**Verslag huishoudelijke elektrische installatie op laagspanning en zeer lage spanning****Algemeen:**

Referentie: 005-20260211-04	Datum controle: 11/02/2026
Keurder: 005

Eigenaar: Onbekend	EAN-code: 541448820056682883
Adres installatie: Handelsstraat 30, 2400 - Mol	Nummer teller(s): Sag3100071615
	Distributienetbeheerder installatie: Fluvius
Datum uitvoering installatie:	☒ Vóór 01/10/1981 ☐ Tussen 01/10/1981 en 01/06/2020 ☐ Vanaf 01/06/2020
Type:	☒ Wooneenheid ☐ Niet-huishoudelijk ☐ PV ☐ Batterij ☐ Laadpaal

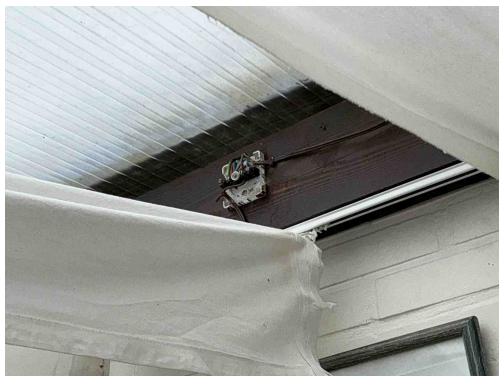
C21 - Het gebruik van geleiders van het type VOB, zonder bijkomende afscherming is niet toegestaan (Boek 1: 5.2.9.6).

Opmerking: Meter-bordverbinding, serre

C27 - Het gebruik van geleiders van het type VTLMB (côte-à-côte) is niet toegestaan (Boek 1: 1.4.2.1).

Opmerking: Verlichting serre, veranda

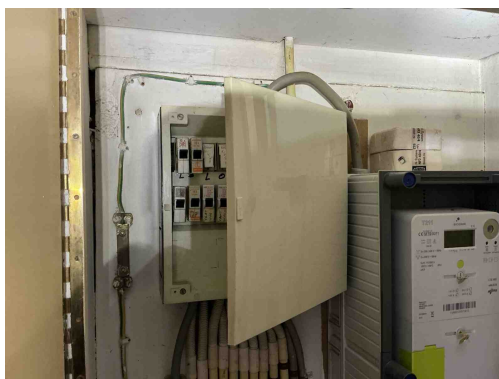
C21 - Het gebruik van geleiders van het type VOB, zonder bijkomende afscherming is niet toegestaan (Boek 1: 5.2.9.6).

Opmerking: Meter-bordverbinding, serre

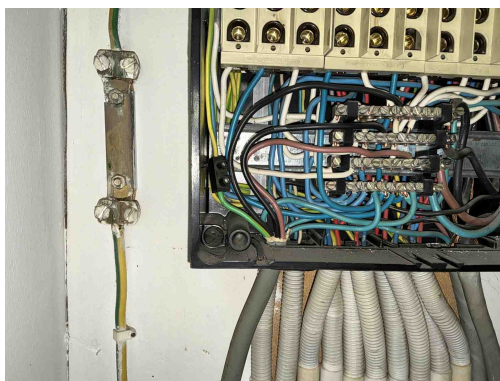
B17 - De voedingsspanning is niet op elk bord vermeld (Boek 1: 3.1.3.3).

Opmerking: Bord1

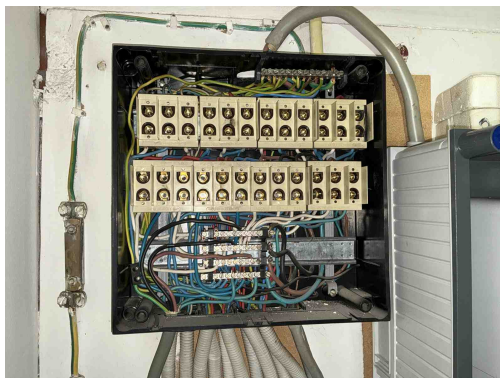
C35 - Er zijn doorverbindingen gemaakt met lusterklemmen; er kon niet aangetoond worden dat deze klemmen geschikt zijn voor de aanwezige spanning, stroom en draadsectie en dat ze "CE" zijn (Boek 1: 1.4.2.1.).

Opmerking: Bord1

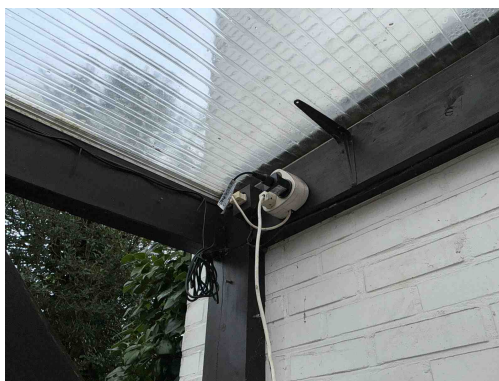
B30 - De houder van de beveiliging in een huishoudelijke ruimte is niet voorzien van aangepaste kalibreerelementen (Boek1: 5.3.5.5).

Opmerking: Bord1

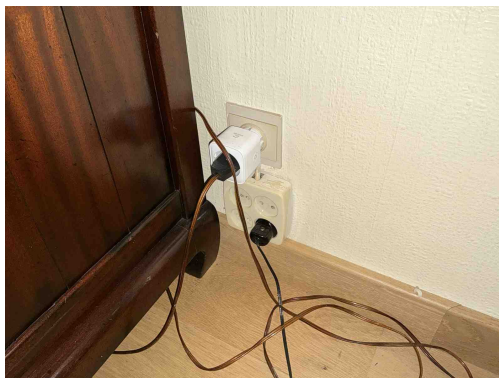
T21 - Het elektrisch materieel is niet geplaatst volgens de voorschriften van de fabrikant/ regels van goed vakmanschap . (Boek 1: 1.4.1.3)

Opmerking: Veranda, verdeelstekker vast opgesteld.

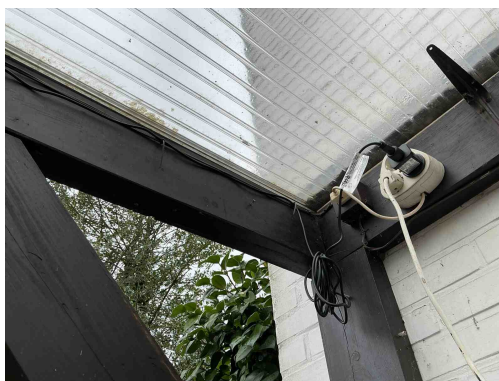
T21 - Het elektrisch materieel is niet geplaatst volgens de voorschriften van de fabrikant/ regels van goed vakmanschap . (Boek 1: 1.4.1.3)

Opmerking: Veranda, verdeelstekker vast opgesteld.

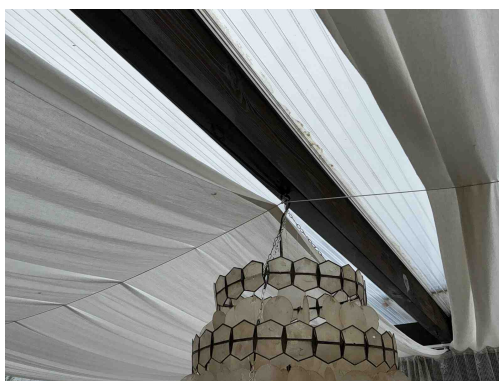
C27 - Het gebruik van geleiders van het type VTLMB (côte-à-côte) is niet toegestaan (Boek 1: 1.4.2.1).
Opmerking: Verlichting serre, veranda

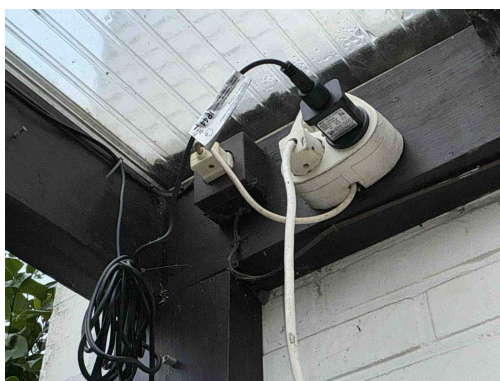
C27 - Het gebruik van geleiders van het type VTLMB (côte-à-côte) is niet toegestaan (Boek 1: 1.4.2.1).
Opmerking: Verlichting serre, veranda

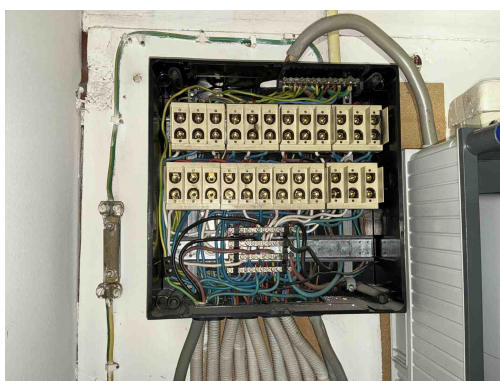
T13 - Opbouwcontactdozen en/of -schakelaars zonder achterplaatje mogen niet rechtstreeks op een brandbare ondergrond bevestigd worden (Boek 1: 4.3.3.5).
Opmerking: Veranda
